*Parc éolien Les Boucles du Vincou  
Commune de Peyrat-de-Bellac  
Département de la Haute-Vienne (87)*

**Synthèse des réponses à la commission d'enquête**

Le 22/02/2024

Fréquence d'apparition secteurs de vents

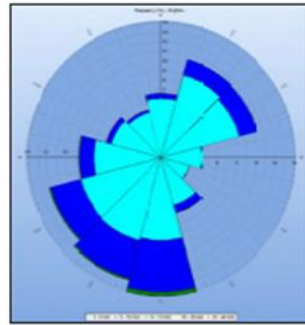
-**6.2**; p. 580: Ces diagrammes sont illisibles donc ininterprétables ; ni par la commission, ni par le public.

=> Pourriez-vous nous transmettre une version lisible ?

Les deux diagrammes suivants sont apportés à la commission d'enquête en format image PNG en qualité optimale :

- Fréquence d'apparition secteurs de vents ;
- Fréquence d'apparition vitesses de vents.

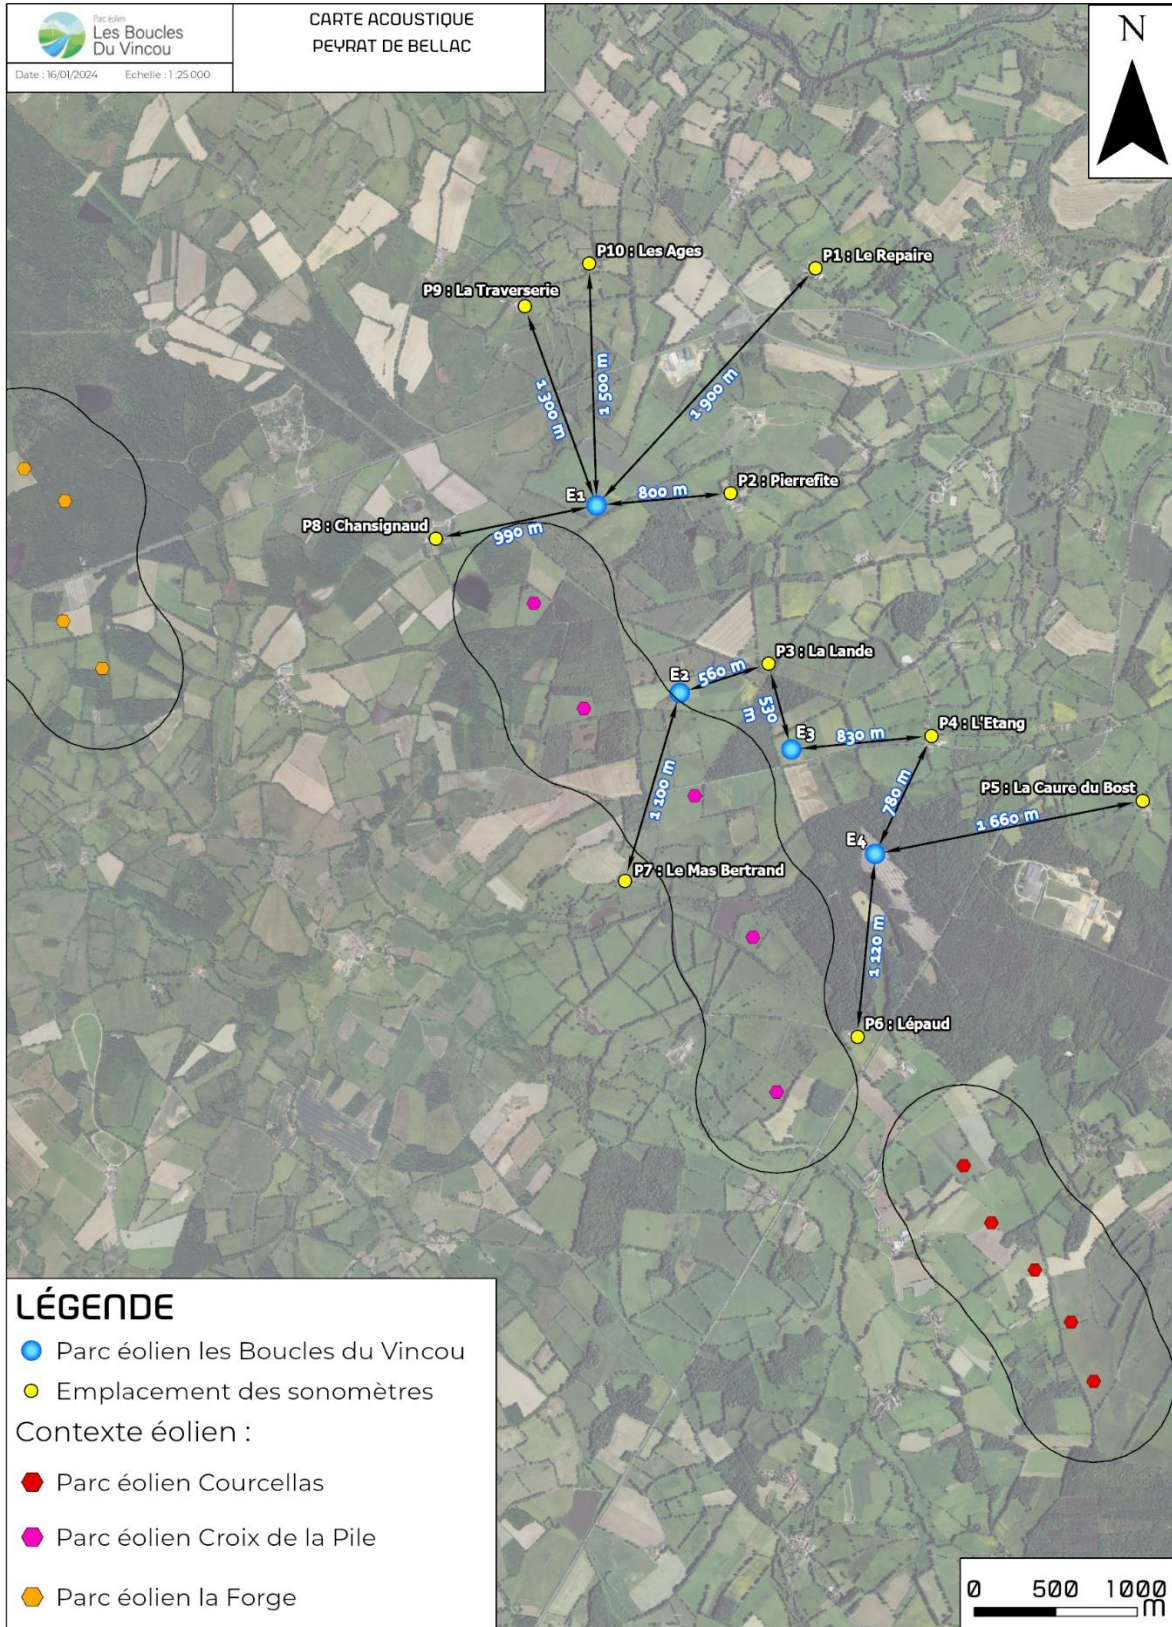
**6.1;** p. 172: "la localisation des habitants & des éoliennes de chaque parc éolien présent sur le site par rapport aux **vents dominants**, ainsi que la distance d'éloignement de chaque point d'analyse par rapport aux éoliennes ont un **impact très important** sur les niveaux du bruit contribués au niveau des riverains".

3 cartes de justification figurent au dossier (a, b, & c ci-après)

<p>a) Localisation des éoliennes de La Croix de la Pile par rapport aux points de mesure du projet (p.167) ⇒ Faire figurer les 4 EOL des Boucles du Vincou</p>	<p>b) Localisation du projet éolien de La Forge &amp; du projet éolien de Courcellas par rapport au projet "Boucles du Vincou" (p.172) ⇒ Faire figurer les 10 PM des Boucles du Vincou</p>
	<p>c) Distances PM /EOL Boucles du Vincou <b>Distances illisibles</b></p>

Par Réf à [EIG **6.1**;p. 167 & 172] + [**8.6**; p. 4]

**=> demande de carte unique de recollement** de l'ensemble de ces données.

La carte de recollement demandée est fournie ci-après et également transmise à la commission d'enquête en format image JPG.

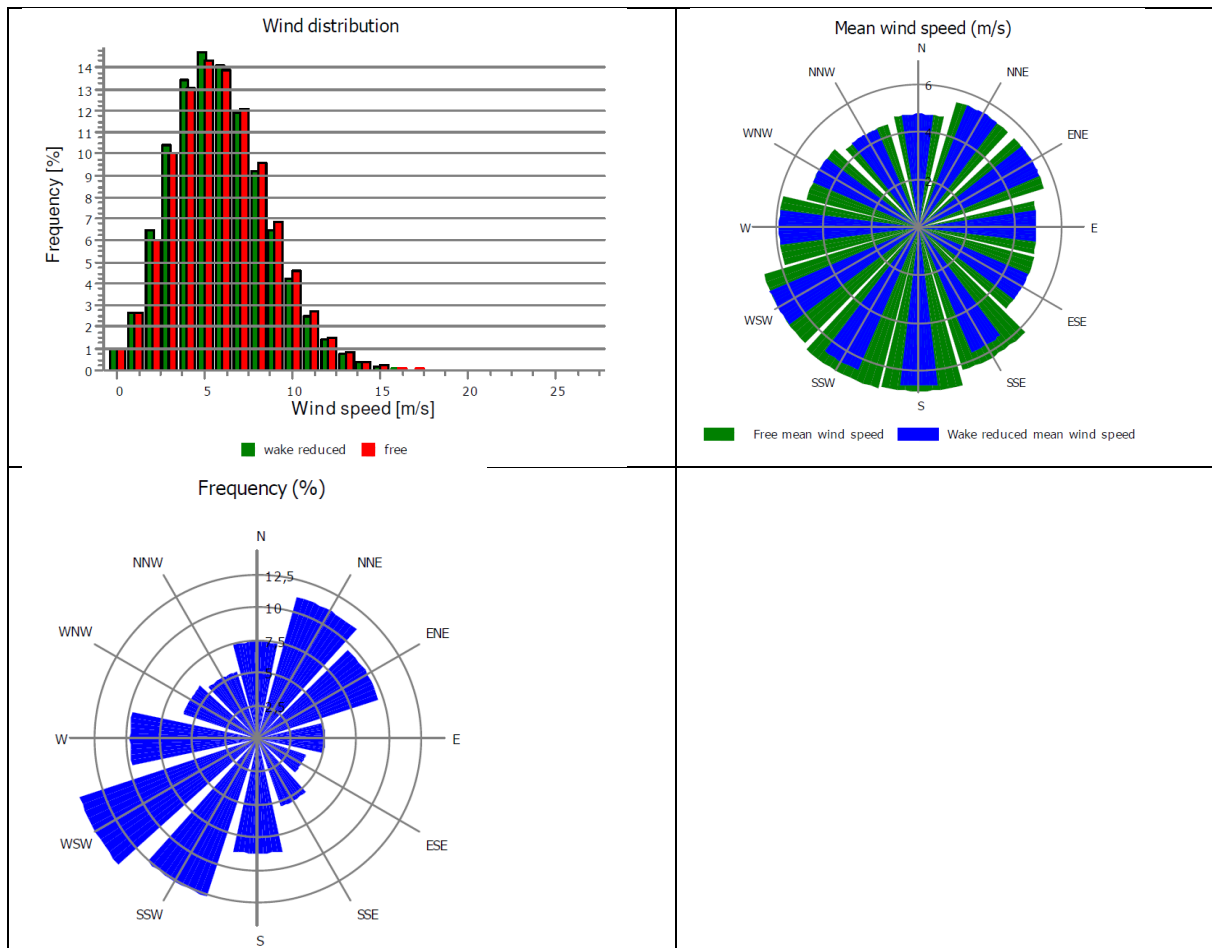
Sauf erreur de notre part, le potentiel éolien n'est pas statistiquement justifié dans le dossier.

=> Pouvez-vous nous communiquer l'**histogramme** de répartition des classes de vitesse de vent

-d'après les données de la Rose des vents (Distribution de la direction des vents entre 1988 & 2018)

-ou établi par les enregistrements de longue durée (niveau du mât de mesure), s'il est plus représentatif du potentiel éolien à proximité du parc.

En réponse à cette question, nous pouvons fournir les données suivantes. Elles sont issues d'une part du mât de mesure anémométrique installé à Peyrat-de-Bellac, d'autre part de stations météorologiques. Elles couvrent au global la période suivante : 01/01/2007 – 31/05/2023.
